Komentar:

Predstudija izvodljivosti hidroenergetskog sustava Kosinj – Senj

(Energetski institut Hrvoje Požar, Zagreb, lipanj 2015.)

Sl. Prva etapa izgradnje CHE Senj

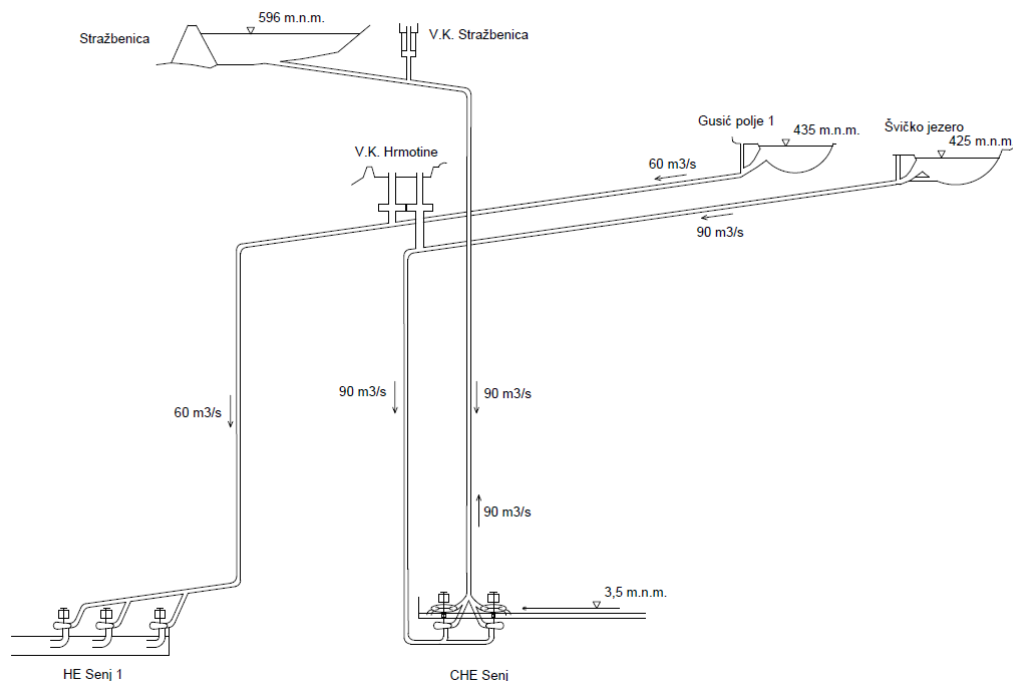
Autor predstudije vrlo korektno opisuje promatrane inačice. Jedina zamjerka se odnosi na sliku 3.9. iz 4.inačice. Navedena slika u predstudiji je donekle modificirana ona iz Analize (lit. [2]). U Analizi je u sufiksu naslova dodano “(konačnica)”. Razlog je bio taj da se ukaže na moguću prigradnju još dodatna dva samostalna agregata (Pelton turbine) radi povećanja generatorske snage. Glede okolnosti realnija je prva etapa prikazana na idućoj slici. To uvelike mijenja iznose u troškovniku.

U toj etapi dostatan je jedan cjevovod Grabova-Stražbenica koji je spojen na dva trojna agregata. Naravno, zbog višljeg pada, snaga agregata CHE Senj (2x240MW) veća je od snage agregata HE Senj 2 (2x171MW).
